Vorhaben: ***Errichtung einer Stahltragkonstruktion für Wärmepumpen des
Rewe Marktes

Baugenehmigung im normalen Verfahren (einschl. Kostenfestsetzung)

Vorhaben: Errichtung einer Stahltragkonstruktion für Wärmepumpen des Rewe-Marktes

Errichtung einer Stahlkonstruktion für Wärmepumpen des Rewe Marktes im 10-m-Bereich des Vollmersbaches (Gewässer III. Ordnung)

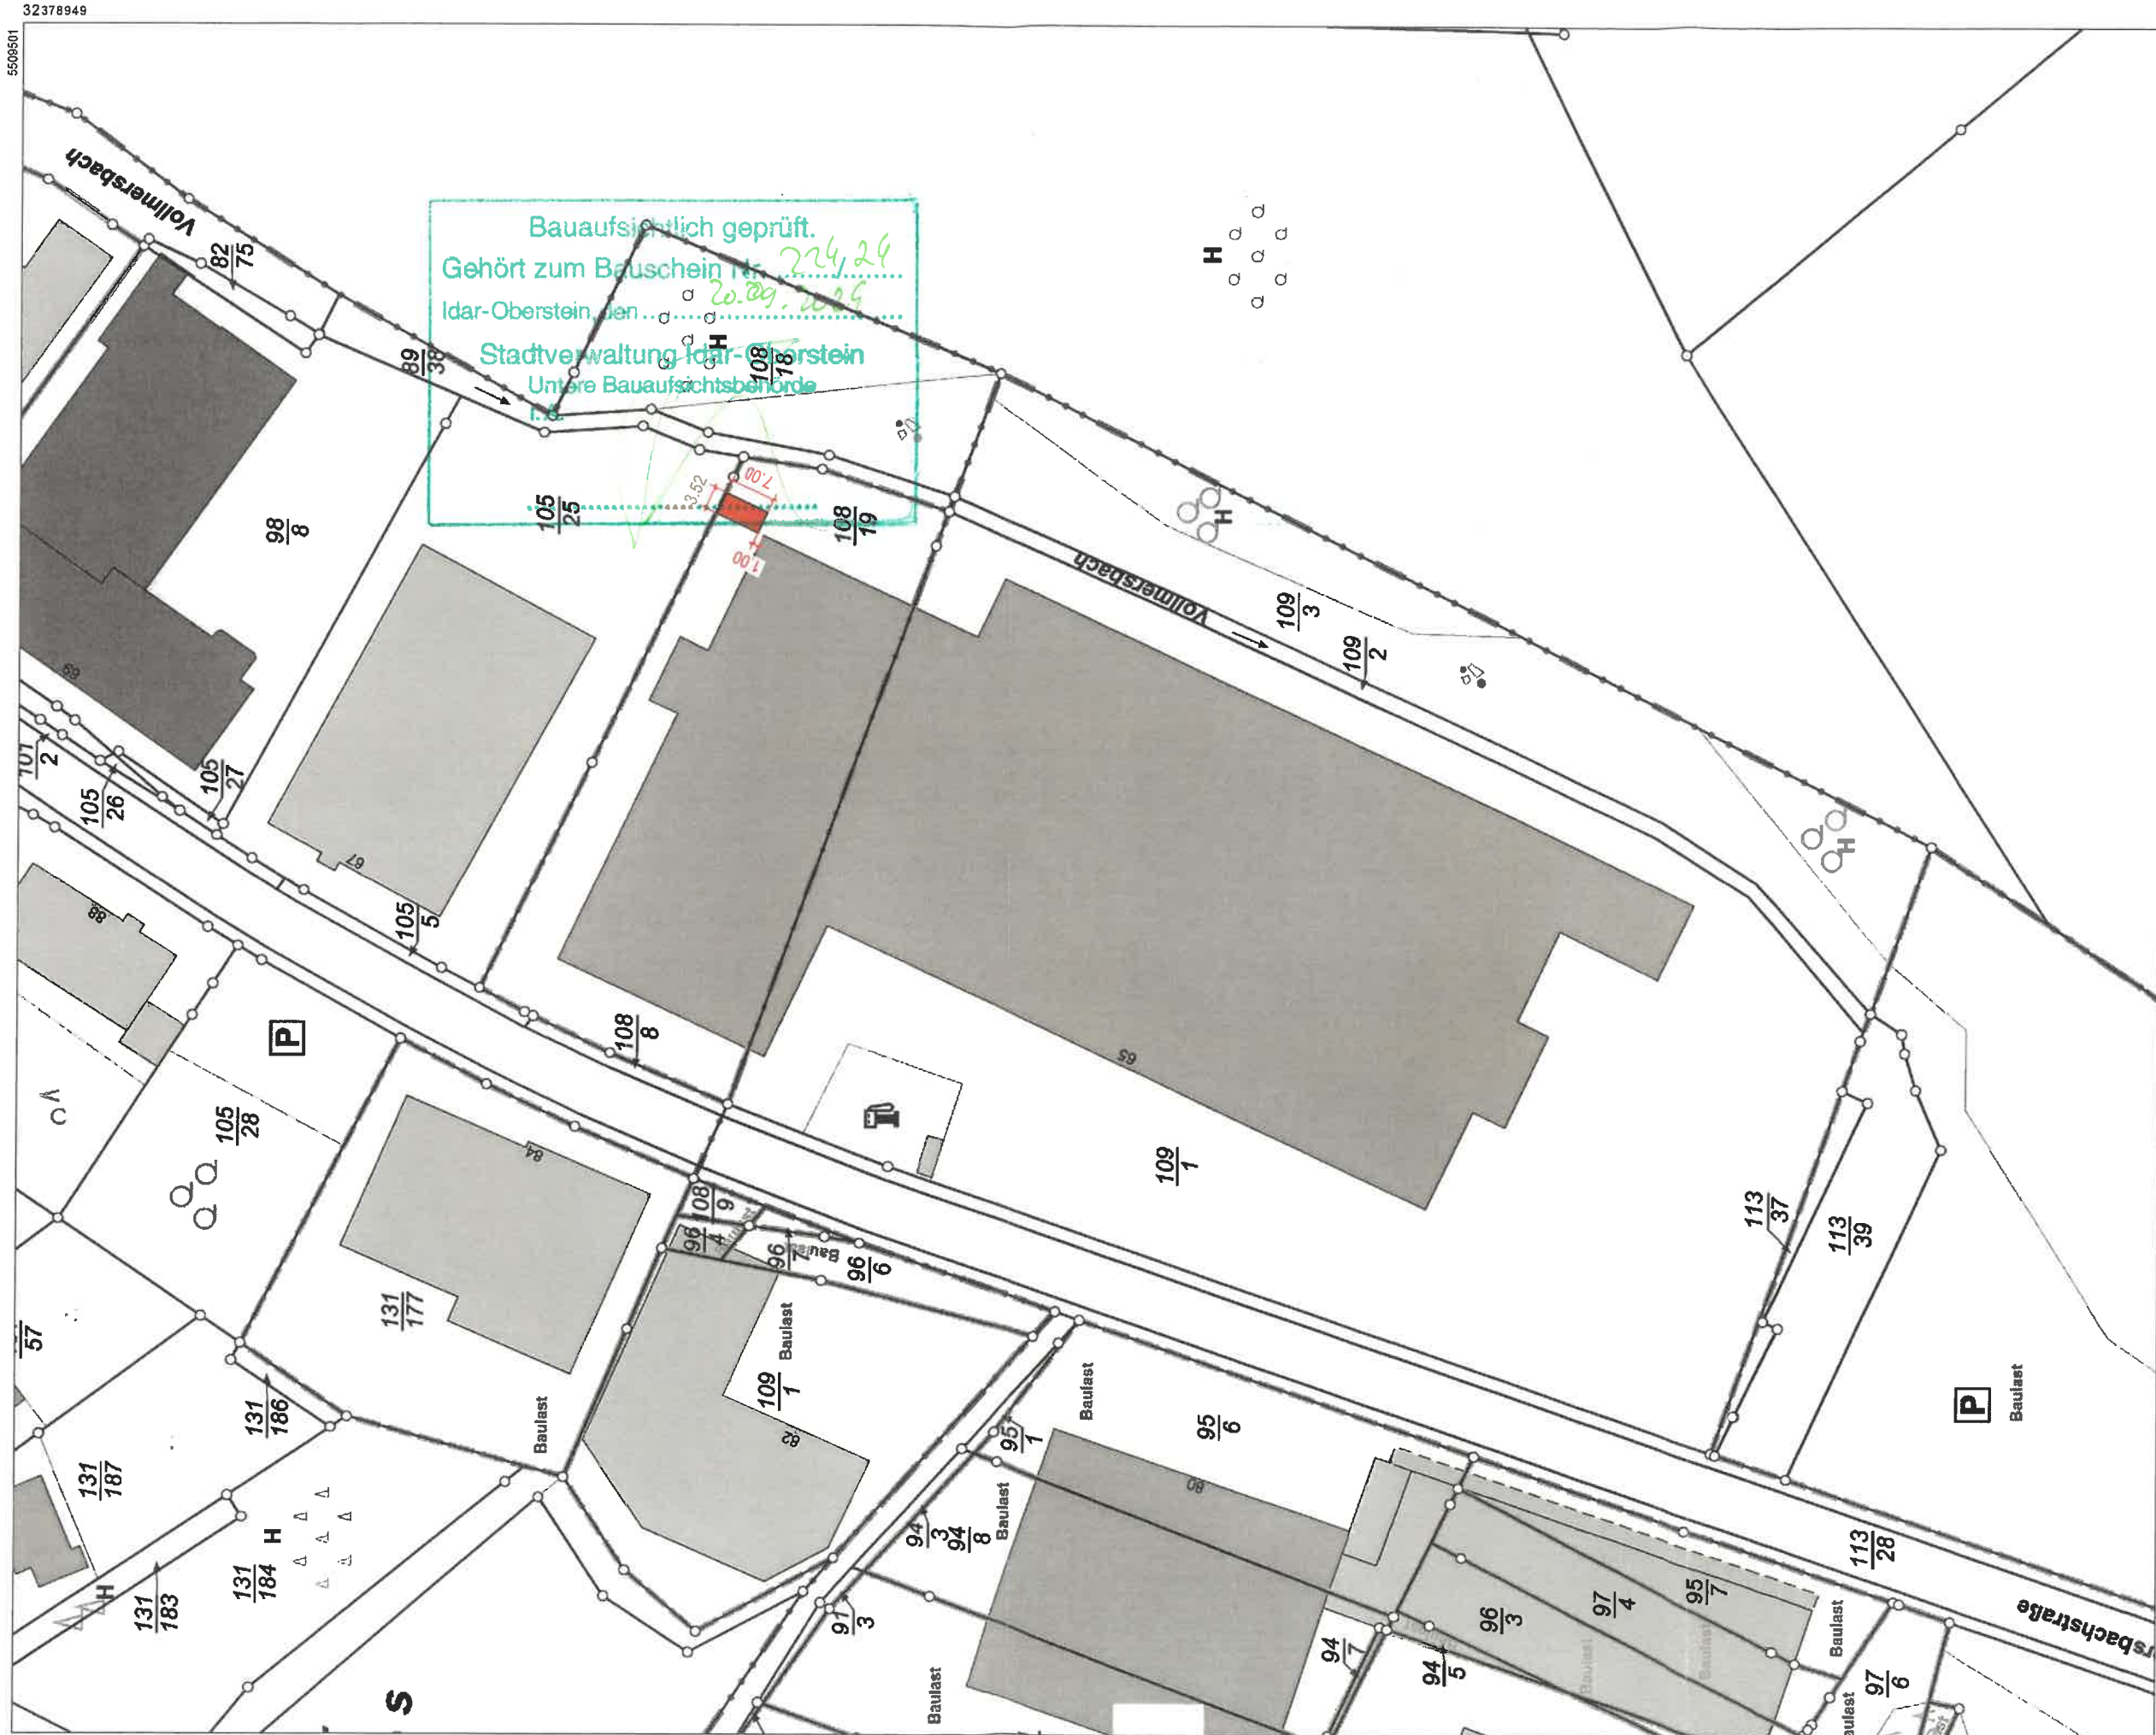
Die Grüneintragungen in den Plänen sind zu beachten.

Die Außenwände des angrenzenden Gebäudes sind in einem Abstand vom 5 m zu der geplanten Konstruktion mindestens feuerhemmend herzustellen. Die Wandverkleidung inklusive Unterkonstruktion und Dämmung ist nicht brennbar auszuführen.

Es wird darauf hingewiesen, dass die Planunterlagen **nicht** dem tatsächlichen Zustand des Gebäudes im Bestand entsprechen. Bestehende Fenster- und Türöffnungen sind nicht dargestellt.
